Adendo Nº 15/ 2023 ao Parecer Único de Licenciamento Convencional nº 113/SEMAD/SUPRAM MATA-DRRA/2021			
Processo SEI Nº 1370.01.0010772/2023-32			Nº do documento vinculado ao SEI: 69347357
PA SLA Nº: 326/2021		SITUAÇÃO: Sugestão pelo deferimento	
EMPREENDEDOR:	LCA AMBIENTAL Gestão de Resíduos Ltda	CNPJ:	36.774.850/0001-94
EMPREENDIMENTO:	Central de Tratamento de Resíduos Bituruna	CNPJ:	36.774.850/0001-94
MUNICÍPIO:	Piedade de Ponte Nova	ZONA:	Rural
CRITÉRIO LOCACIONAL INCIDENTE: Não se aplica			
CÓDIGO:	ATIVIDADE OBJETO DO LICENCIAMENTO (DN COPAM 217/2017):	CLASSE	CRITÉRIO LOCACIONAL
F-03-07-7 (principal)	Aterro sanitário, inclusive Aterro Sanitário de Pequeno Porte – ASPP;	4	--
F-05-12-6	Aterro para resíduos não perigosos – Classe II-A e II-B, exceto resíduos sólidos urbanos e resíduos da construção civil;	4	--
F-05-18-0	Aterro de resíduos da construção civil (classe “A”), exceto aterro para fins de terraplanagem em empreendimento ou atividade com regularização ambiental, ou com a finalidade de nivelamento de terreno previsto em projeto aprovado da ocupação;	4	--

ADENDO 15		
ADENDO AO PARECER ÚNICO Nº 113/SEMAD/SUPRAM MATA-DRRA/2021		
Processo SEI Nº: 1370.01.0010772/2023-32	Nº d

FLUXOGRAMA DO PROCESSO DE TRATAMENTO

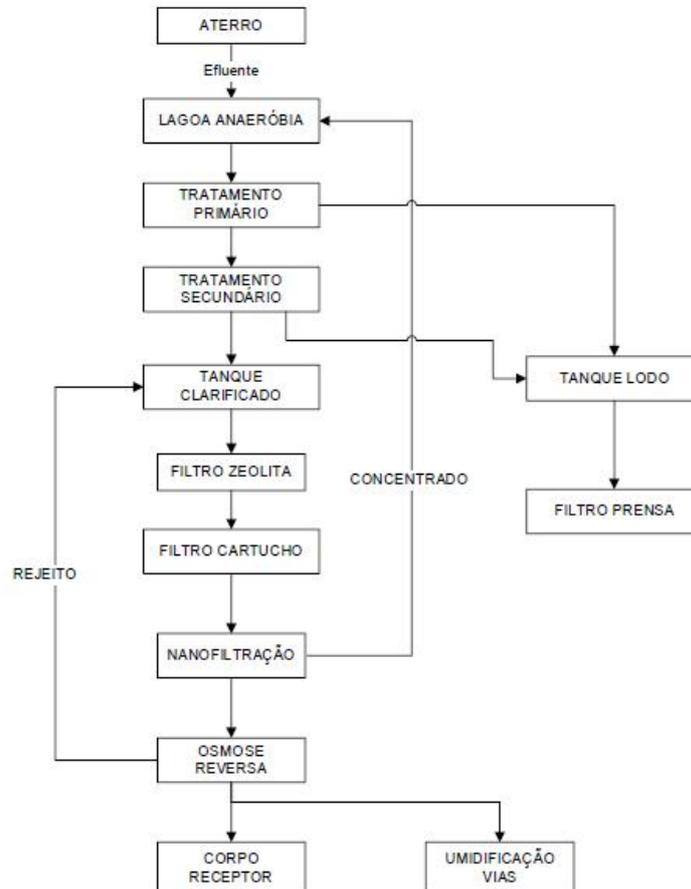
A seguir é apresentado o fluxograma do processo de tratamento proposto.

Considerando a complementação ao sistema de tratamento de efluentes, no projeto em tela, para o **polimento final** será utilizado um filtro pressurizado com meio filtrante de zeólita, mineral que proporciona uma filtragem natural, em função da sua estrutura que proporciona uma área superficial específica elevada.

Figura 2: Localização do ponto de lançamento inicial e do novo ponto proposto.

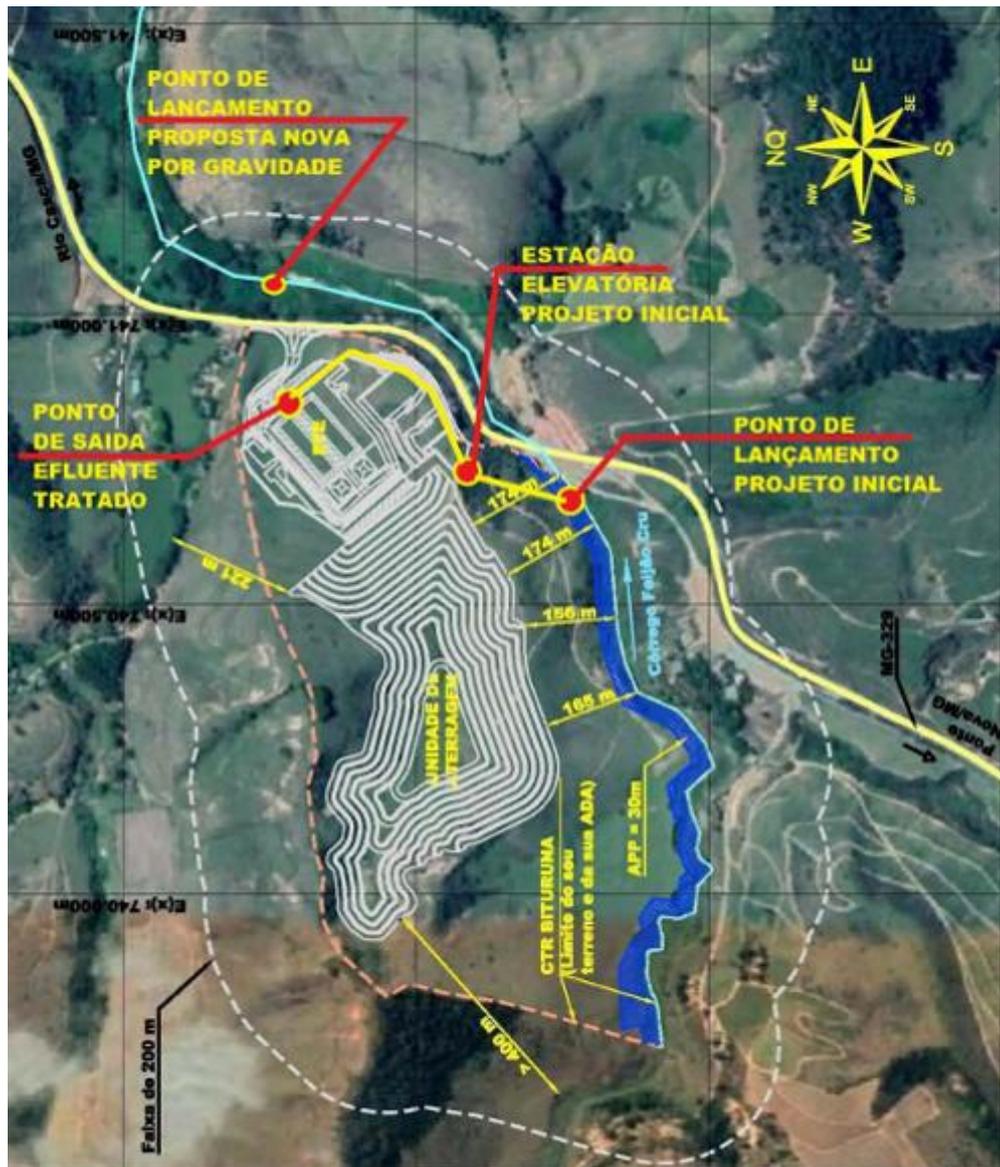
A Figura 2 apresenta a localização da área útil do empreendimento, onde se localizam as unidades operacionais da CTR BITURUNA e os limites da propriedade em relação aos mananciais superficiais de água identificados nas suas ADA e AID. Além disso, é possível observar o trajeto do efluente tratado conforme o projeto inicialmente aprovado na licença (localização da EEE e ponto de lançamento no córrego Feijão Cru, dentro da

divisa do empreendimento) bem como a localização do novo ponto de lançamento proposto, fora dos limites da área do empreendimento.

Conforme pode ser observado, o novo local está dentro da área de estudo do empreendimento, ou seja, ADA (Área Diretamente Afetada) e AID (Área de Influência Direta), e, portanto, não haverá incremento nas áreas afetadas e devidamente avaliadas nos estudos ambientais elaborados para fins de obtenção da licença ambiental.
